## Dodatek č. 1 ke Smlouvě o dílo

Vzhledem k novým nepředvídatelným skutečnostem v rámci plnění závazku se Smluvní strany dohodly na změně Smlouvy o dílo ze dne 4. 8. 2021 následovně dle tohoto dodatku a jeho příloh.

## Průvodní list k změnovému listu č.1 – Snížení energetické náročnosti budov MPO Gorazdova 24, Dittrichova 21 Praha 2

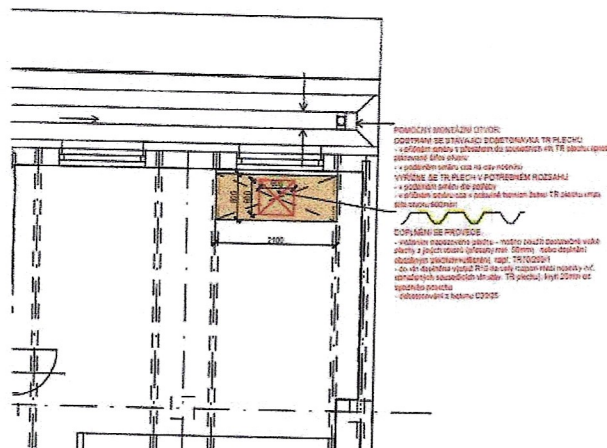
### 1. Vytvoření pomocných montážních otvorů v podlaze 8.NP - Gorazdova:

Vzhledem ke skutečnosti zjištěné po otevření meziprostoru mezi 7.NP a 8.NP, je nutné pro montáže technologií (potrubí topení, chlazení, ZTI) vytvořit montážní otvory v podlaze 8.NP. Postup prací pro vybourání otvorů v podlaze a následné zakrytí byl navržen AD následovně:

POZN.01 - DIMENZE A POLOHY NOSNÍKŮ JSOU ODHADNĚNE Z PŘÍPADOVÉ DOKUMENTACE Z ROKU 1978. PŘED ZÁMĚREM PRACÍ MUSÍ BÝT TYTO PŘEDPOKLADY OVĚŘENY A V PŘÍPADĚ DOPLÁK KONSTRUKČNÍ PROJEKTANTY TĚ NEPLATÍ V PŘÍPADĚ, ŽE BUDE SNAŽEJŠÍ DIMENZE VĚŠTĚ NEŽ PŘEDPOKLADÁNA.

POZN.02 - V PODLAZE BUDE PŘEVEDEN OTVOR A OSÁZEN NOVÝ POKLAD PO VYBĚRNUTÍ OTVORU BUDE TRAPEZOVÝ PLECH ZESPŮDU PO OBOUVĚ PODOVCHEM VYMĚNĚM Z OCELOVÝCH PROFILŮ U 100. PŘÍKRYVEM KE STÁVAJÍCÍM STROPNICAM PŘÍSNĚ ROZMĚRY PLOCHY ŠNĚ A VÝKONNĚ JE NUTNĚ UZPŮSOBIT NA MÍSTĚ V KORDINACI SE VĚZUCHOTĚNĚNÍM

**MONTÁŽNÍ OTVOR:**  
VÝKONNĚ SE PLECHOBETONOVÁ DESKA  
+ poskládaná směrnice od střežní desky + odlehčením plav odlehčením  
+ výškové a příčné oze 100mm za hrany desky  
+ příčné směrnice oze a potrubí tvaruž železných 78 plátek

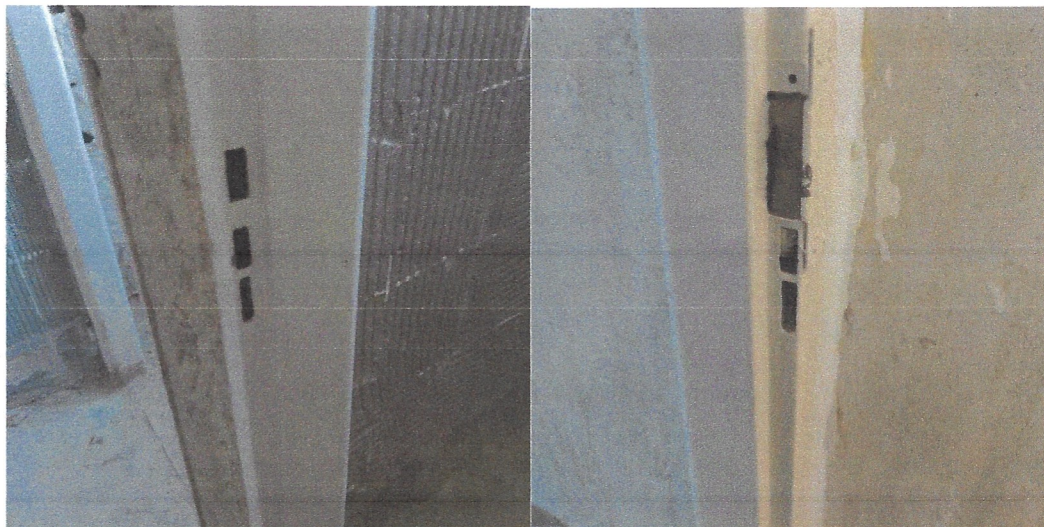
## 2. Štukování stěn a oprava prasklin - Gorazdova:

Po oškrábání stěn objektu Gorazdova bylo zjištěno, že při minulých rekonstrukcích objektu byly nesprávně zapraveny drážky po různých rozvodech instalací v domě. Tímto vznikly místní nerovnosti v ploše stěny až 5mm. Tyto nerovnosti bez plošného vyštukování nelze vymalovat tak, aby byl zaručen vizuální pohledový standard stěn. Dále pak je nutné veškeré větší nerovnosti a praskliny před štukováním zapravit výztužnou sítí (perlinkou) do lepidla.

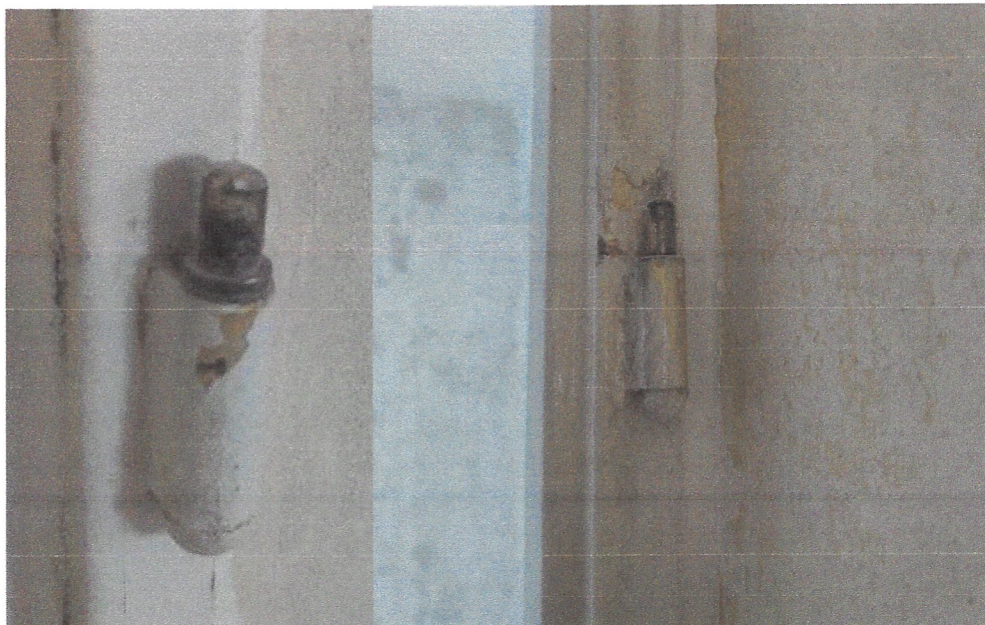
**3. Výměna stávajících zárubní za nové – Gorazdova:**

Ve stojce stávající zárubně jsou atypicky tři otvory, které nekorrespondují s dnešními zámky (dle PD mají při repasi být veškeré zámky stávajících dveří vyměněny za nové), tyto otvory jsou různě dodatečně upravovány dle potřeby postupně časem klesajících dveří. Při těchto úpravách vznikly místy velké otvory, které mohou způsobit případné poranění osob při nechtěném zachycení oděvu atd. při průchodu dveřmi.

Panty navařené na zárubních jsou opotřebené, bude vznikat vůle mezi čepem a dutinou pantu, která může způsobit nesprávný chod dveří. Dále jsou panty různě zprohýbané a nelze zaručit, pokud pant ohneme do původní pozice, že nepraskne. V případě prasknutí pantu (vytržení ze zárubně) je toto již neopravitelné.

Zárubně nemají těsnění, které zajistí odhlučnění jednotlivých kanceláří od společné chodby a zároveň výrazně utlumí hluk při zavření dveří.

Z výše uvedených důvodů navrhuji provést v objektu Gorazdova kompletní výměnu zárubní za nové s těsněním.
